Beantwortung der Rückfragen
Standbau auf der Hannover Messe
Bereich „Digital Ecosystems“

Stand: 02.01.2023

HALLE / HALL
14/15

VERMIETPLAN /
RENTAL FLOOR PLAN
HANNOVER MESSE 2023

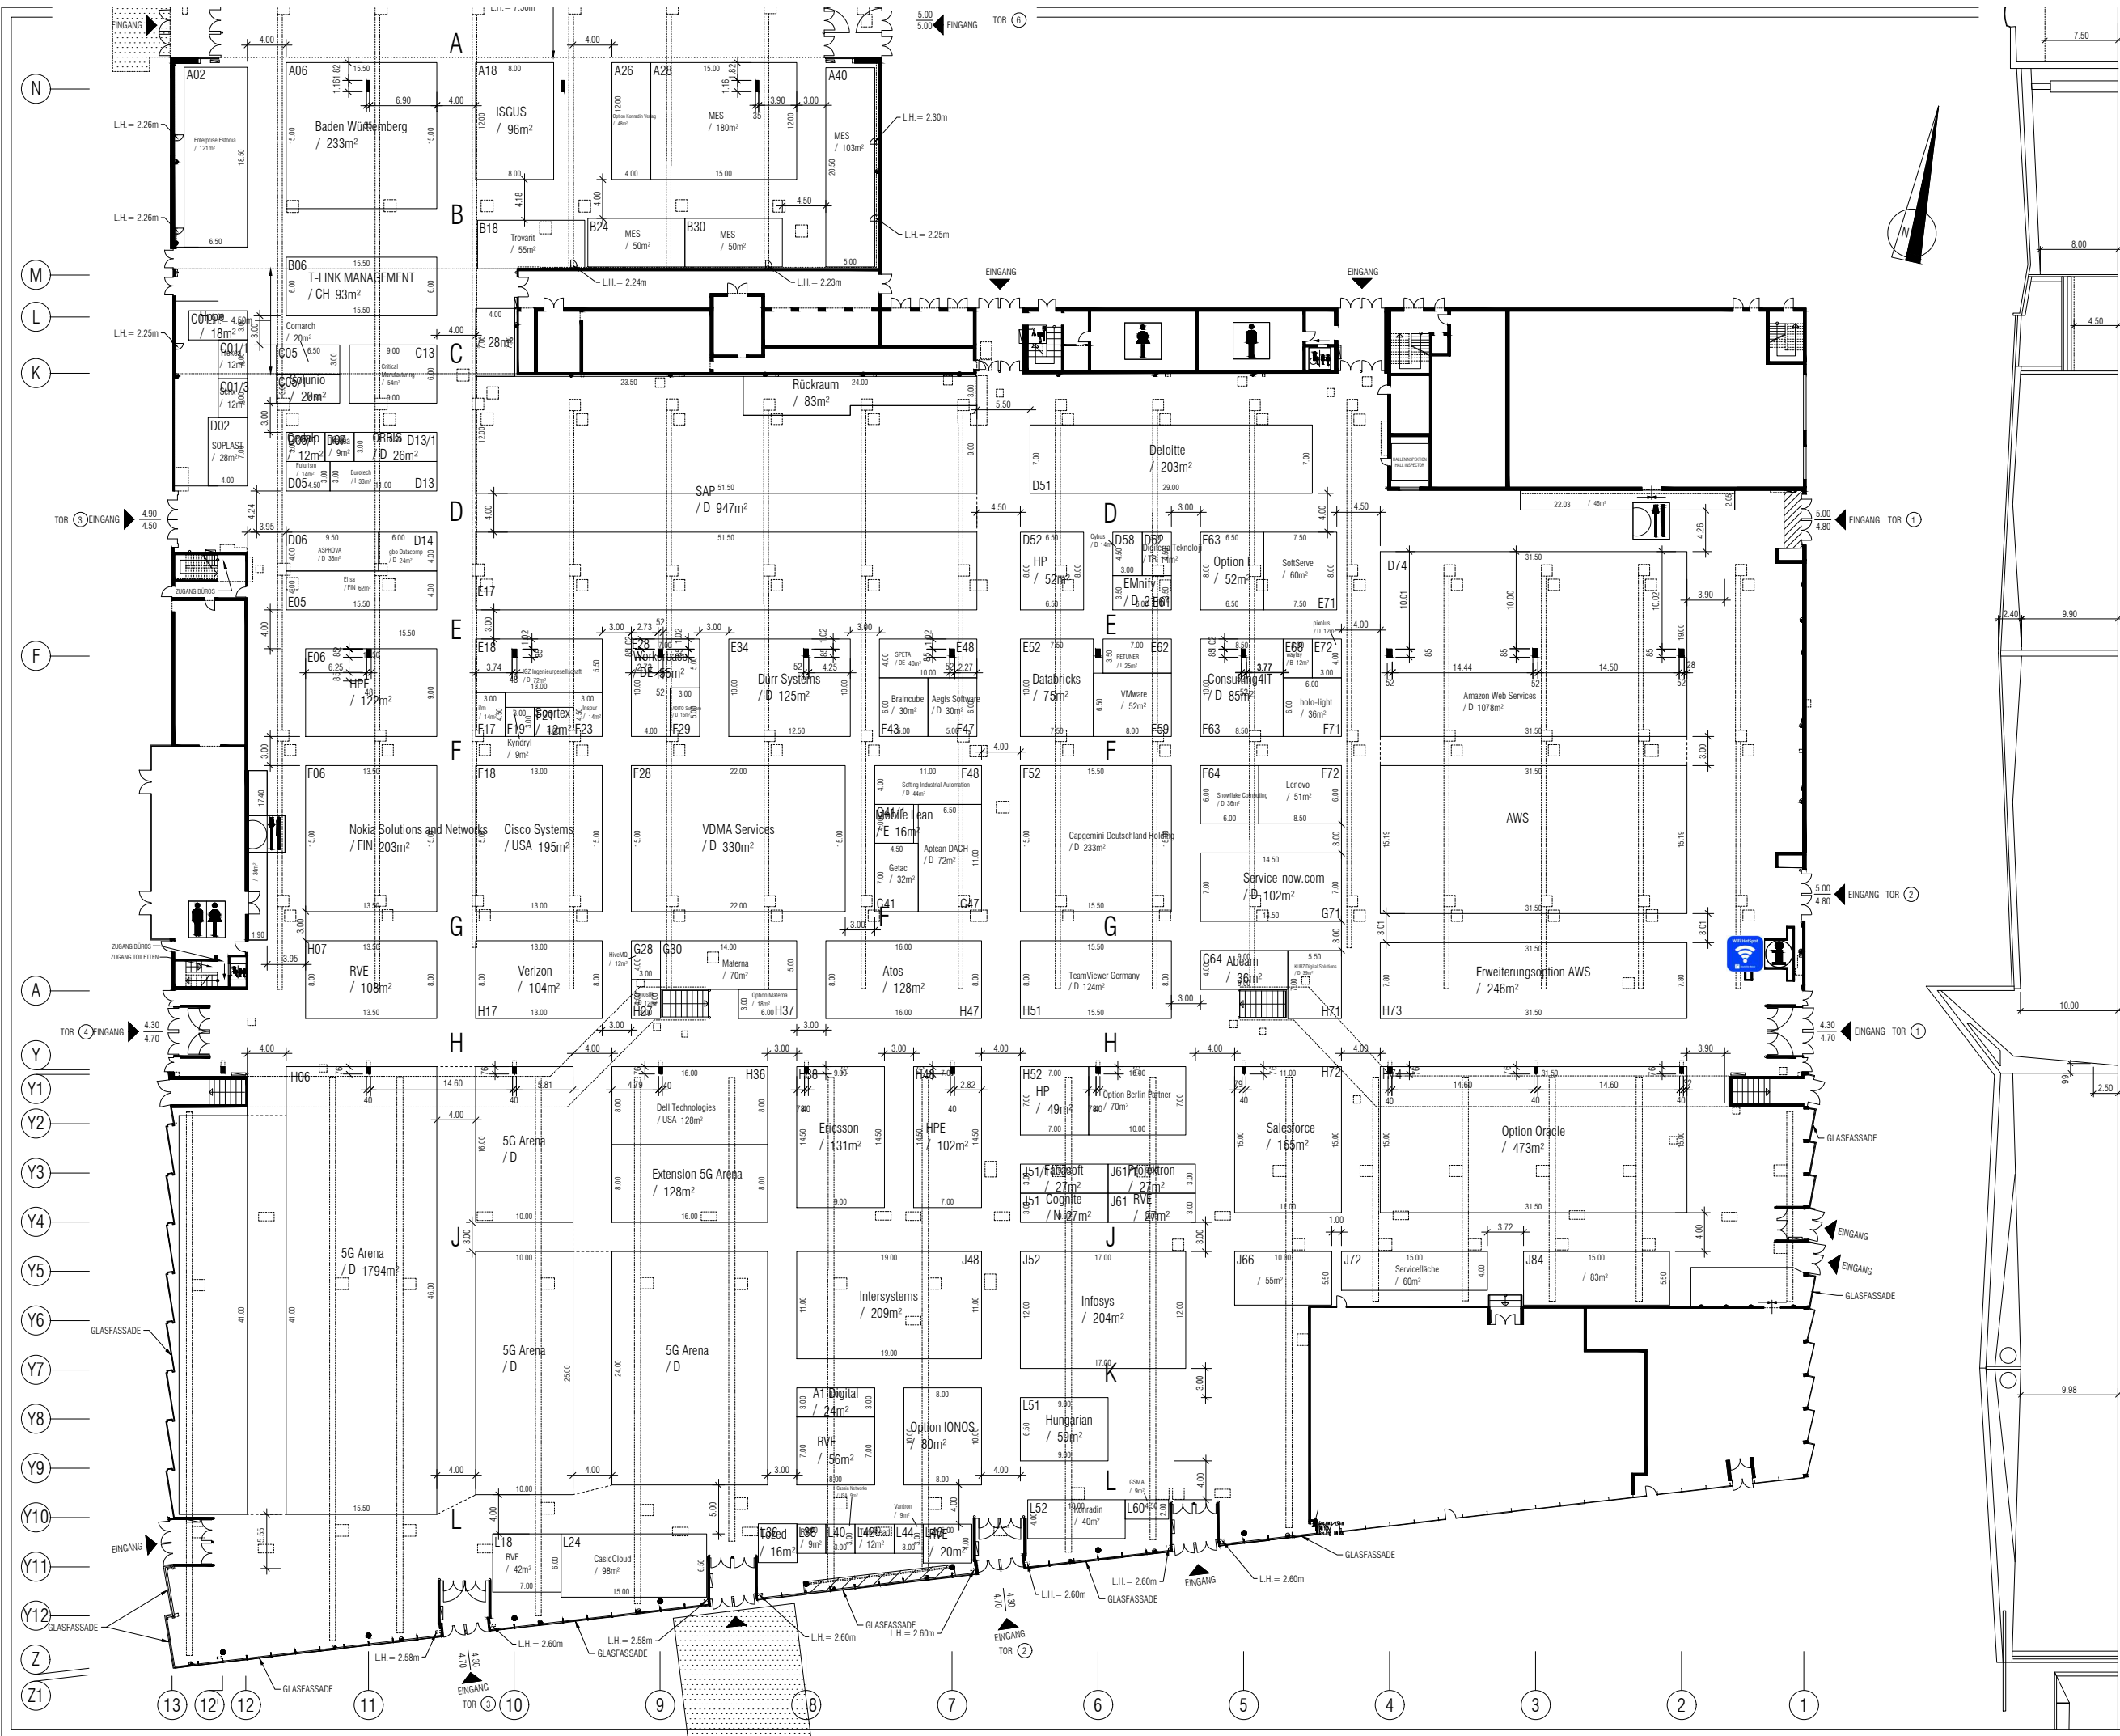
Anfrage: Für die Standgestaltung und Ausrichtung, würden Sie uns bitte einen Hallenplan mit Kennzeichnung der Versorgungskanäle zusenden.

Antwort: Den aktuellen Hallenplan von Halle 14/15 inkl. Versorgungskanälen finden Sie im Anhang (S.2).
